Gutachterliche Stellungnahme

**zu Erhalt und Weiterentwicklung
des Allee- und Baumbestands
entlang der Dr. Hans-Wolf-Straße in der
Landeshauptstadt Schwerin**

erstellt: *Dr.-Ing. Ditmar Hunger Dresden, 21.05.2023*

im Auftrag von: *BUND Mecklenburg-Vorpommern
Referentin für Baum- und Alleenschutz: Katharina Dujesiefken*

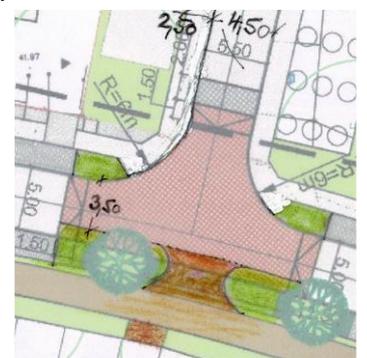
Die beiden Bilder vermitteln auch die nachteilige Art und Weise des Umgangs mit den Alleebäumen.

So zeigt sich beim zugelassenen bzw. sogar beschilderungsmäßig vorgegebenen Parkens zwischen den Bäumen, dass die Abstandsschutzbügel zu nah an die Bäume heran gesetzt wurden, was zu vermeidbaren Verdichtungen der Wurzelräume führt, Luftaustausch und Regenwasserversickerung reduziert und die Bäume seit Jahren negativ beeinträchtigt. Zudem gibt es kaum noch Abstandsräume zum Hochuferweg. Dieser selbst verfügt nicht mehr über das für sandgeschlämmte Schotterdecken wichtige Dachprofil, um Regenwasser schnell seitlich in die Grünflächen abzuleiten und Pfützenbildungen und Auswaschungen sowie zunehmende Verdichtungen innerhalb des Weges selbst zu vermeiden.

Außerdem offenbart das linke Bild und der Kartenauszug (GoogleMaps) einen städtebaulichen Mangel, was die Beachtung der Stadt der kurzen Wege und somit von Durchwegungen, insbesondere für den Fußverkehr betrifft. So wird die Verbindung von der Wismarschen Straße über die Treppe zum Seeuferweg planmäßig zugesperrt.

Aber auch die Neuplanung zeigt hier keine klare Lösung für die Durchwegung bzw. die Verbindung zum unteren Seeuferweg, obwohl die partielle Aufpflasterung dafür geeignet ist, wie das linke Bild zeigt.

Davon abgesehen, dass der neue Gehweg in Zuge der Durchwegung mit nur 1,5 m hier unangemessen schmal, aber die Fahrgasse mit 5,5 m unnötig breit ist, fehlt der Gehweganschluss zum Hochuferweg einschließlich Treppe.

Dieser ist zum Parken von Pkw vorgesehen. Lösung könnte gem. Darstellung rechts eine Gehwegvorstreckung in Verbindung mit einer Baumscheibenvergrößerung sein, wobei gleichzeitig eine Parkstreifenverkürzung zugunsten von Grün auf der anderen Seite vorgesehen werden sollte.

Anlage 1: Bilder 1 und 2 lt. RAS-LP 4 und rechts typischer Zustand bei Versiegelung des Wurzelbereichs

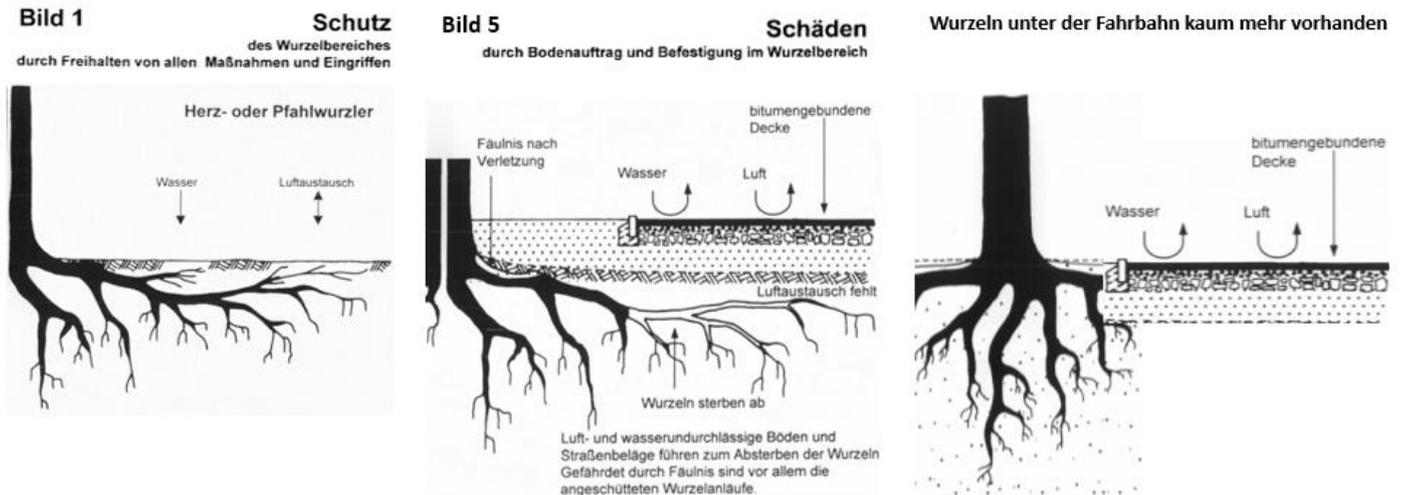
Demgegenüber zeigen Erfahrungen aus Baumaßnahmen, dass unter Straßendecken der Wurzelraum meist nicht dem des Kronenbereichs entspricht. Die RAS-LP 4¹³ enthält dazu Darstellungen (siehe folgende Anl. 1), die den Zusammenhang zwischen Wurzel ausbildung und Einfluss des, die Wurzeln überdeckenden Bodens bzw. der Befestigungsart mit der Aussage aufzeigen.

Es wird davon ausgegangen, dass bei Überbauung bzw. Versiegelung die Wurzeln absterben bzw. sich gar nicht erst entwickeln können, wobei wichtig ist zu wissen – und das ist häufig auch nicht bekannt – dass es bei der Versiegelung primär um die Verhinderung des vertikalen Luftaustauschs und weniger um die Zuführung des Regenwassers geht, kann dieses doch auch seitlich den Wurzelraum durch Bodendurchfeuchtung erreichen.

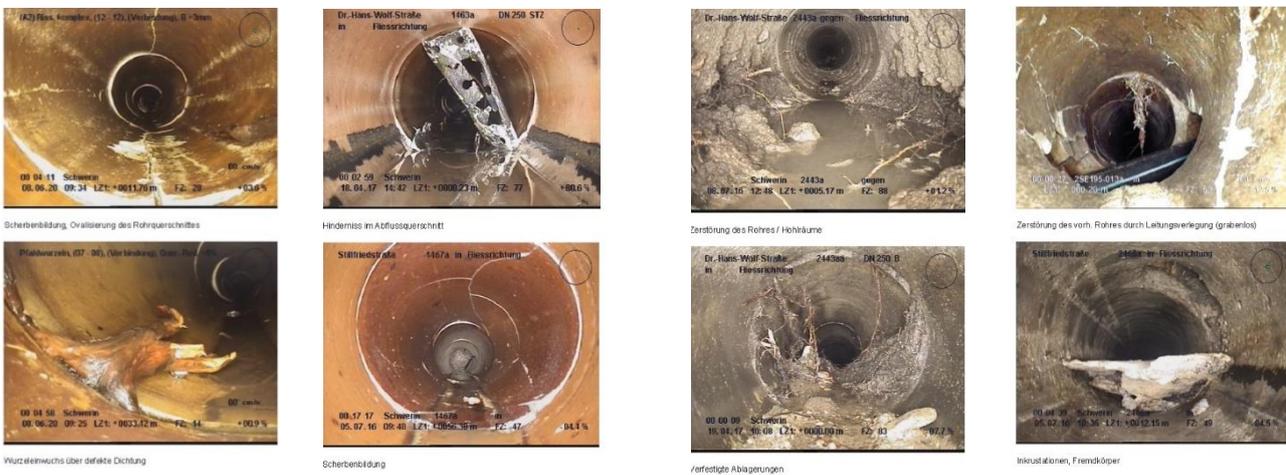
Hierzu wird aber offenbar der Eindruck vermittelt, dass dies mit großen breiten Baugruben, die bis an die Bäume heranragen, erfolgt. Erwähnt wird jedoch nicht, dass dies mit **Verbau** erfolgen wird, der ab einer Tiefe von 1,5 m ohnehin vorgeschrieben ist.

Dabei wird es – wie bereits oben erläutert - wegen relativ großer Abstände zu den Bäumen kaum zu nennenswerten Berührungen mit Wurzeln kommen und falls doch, werden diese die Standsicherheit nicht bzw. kaum beeinträchtigen. Das insbesondere auch deshalb, weil die Alleereihe und auch die Einzelbaumreihe sicher größtenteils im unversiegelten Bereich des Hochdamms und nachfolgend im Straßenseitenbereich mit flach in Sand verlegtem Gehwegpflaster und z. T. auch in Vorgärten hinein etc., gut verwurzelt sind und daher eventuelle Wurzelverluste im Straßenkörper beim Bauen – falls überhaupt vorhanden - verkraften können.

Erwähnt wird auch nicht, dass vorgefundene Wurzeln auch behandelt werden können bzw. müssen, was zur Neutriebbildung führt. Erwähnt wird auch nicht, dass, wenn Wurzelverluste entstehen, durch Schnittmaßnahmen, Wurzelversiegelung bzw. Kronenentlastung der Baumerhalt gesichert werden kann.

Zu vergessen ist auch nicht, dass ein, die Wurzeln beachtendes enges bzw. vorsichtiges Bauen hier wegen der vergleichsweise großen Baumabstände von ca. 15 bis 30 m nur punktuell erfolgen müsste.
